Stellungnahme im Rahmen des Antragsstellers zur Bewertungsmatrix

„Bauvoranfrage zur Errichtung einer PV-Freiflächen-Anlage“

Abb. 2: Überschwemmungsflächen HQ100 Quelle: <https://geoportal.bayern.de>

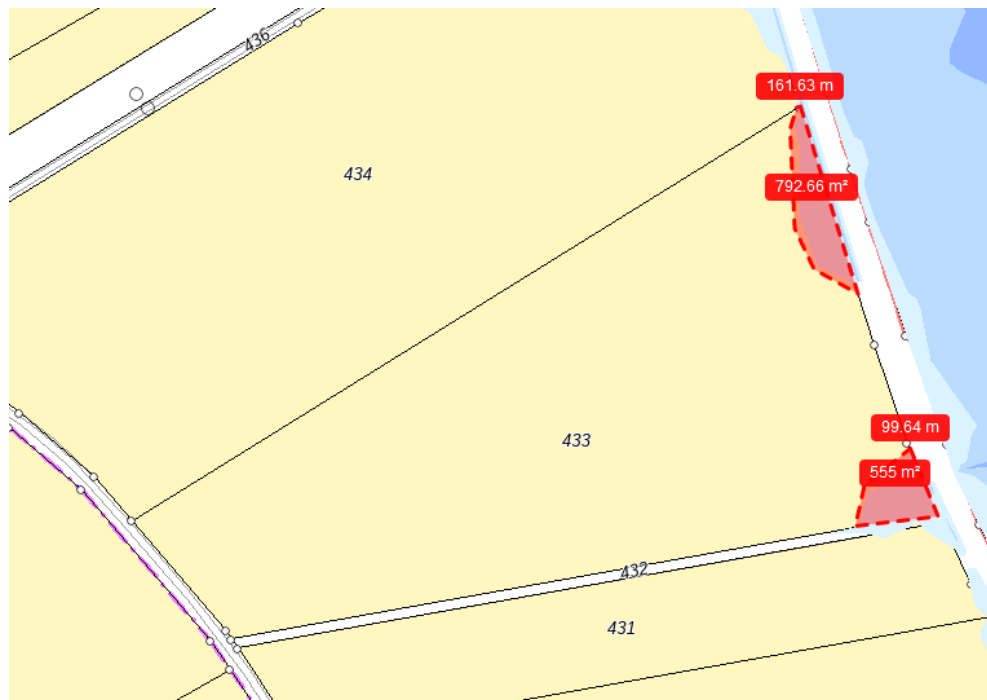
Überschwemmungsgebiet (HQ100)

Das Flurstück 443 befindet sich mit 0,135 ha im Überschwemmungsgebiet HQ100. Diese Fläche wird für die Planung nicht berücksichtigt und dient als Ausgleichsfläche.

Damit befindet sich das Bauvorhaben nicht in der oben genannten Zone.

Das Kriterium ist somit mit „Nein“ einzustufen.

Abb. 4: Eingrünung / Aufwertung Quelle: Eigene Darstellung

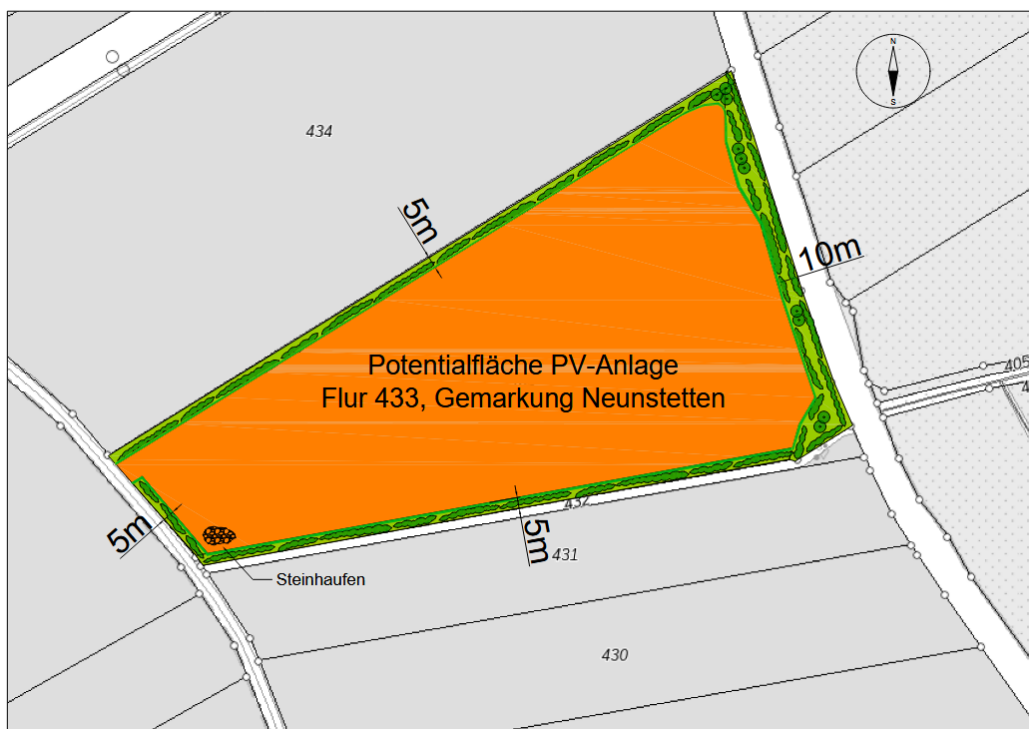
Auswirkungen auf das Landschaftsbild

Die Auswirkungen auf das Landschaftsbild werden durch Eingrünungsmaßnahmen auf ein absolutes Minimum reduziert.

Die Eingrünungen / Hecken nehmen zudem Schutzfunktionen ein, um Wind- u. Wassererosionen zu minimieren / zu verhindern.

Abb. 6: Schematische Darstellung Eingrünung u. Aufwertung Quelle: Eigene Darstellung

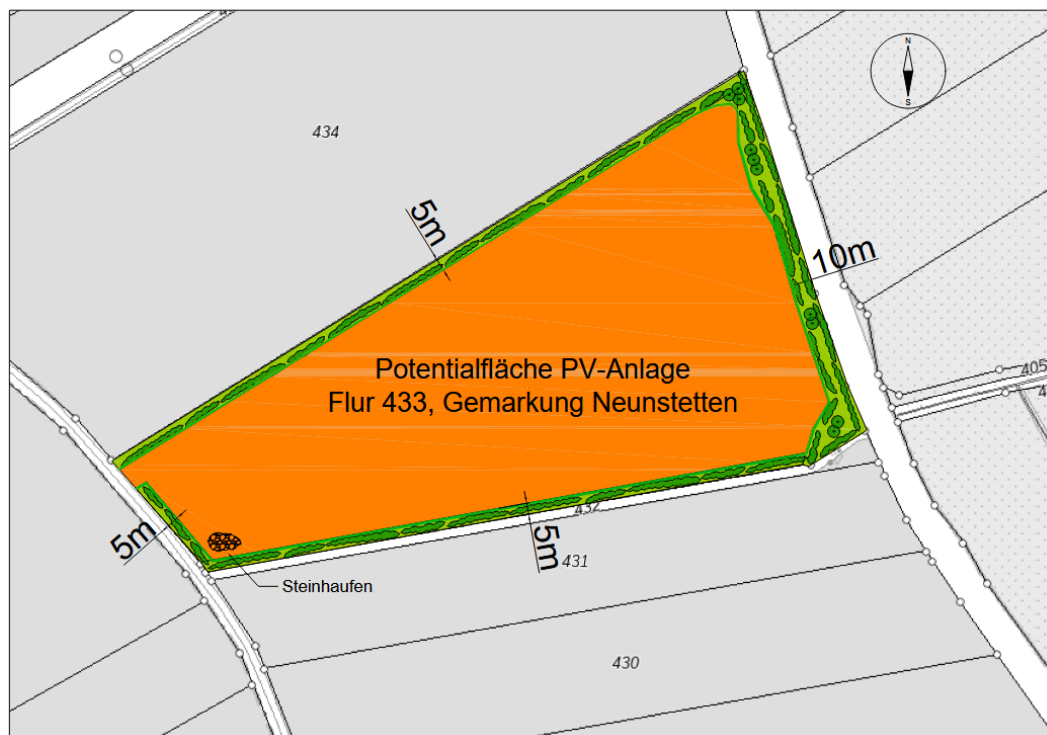
Möglichkeiten der Eingrünung und Aufwertung

Die Eingrünung ist definitiv möglich.

Die bestehenden Flurbereinigungshecken zeigen, dass eine Eingrünung durchaus möglich ist. Wir haben in unserem Wald in den vergangen 5 Jahren über 9.000 Bäume unterschiedlichster Art gepflanzt (nachweisbar). Das zeigt, dass wir an einer Nachhaltigkeit interessiert sind.

Ein positiver Nebeneffekt der Eingrünung / Hecken ist die Schutzfunktion, um Wind- u. Wassererosionen zu minimieren / zu verhindern.

Weiteren Aufwertungen wie z.B.

- Steinhäufen
- Totholzstellen
- Bienen
- etc.

möchten wir ebenfalls umsetzen.
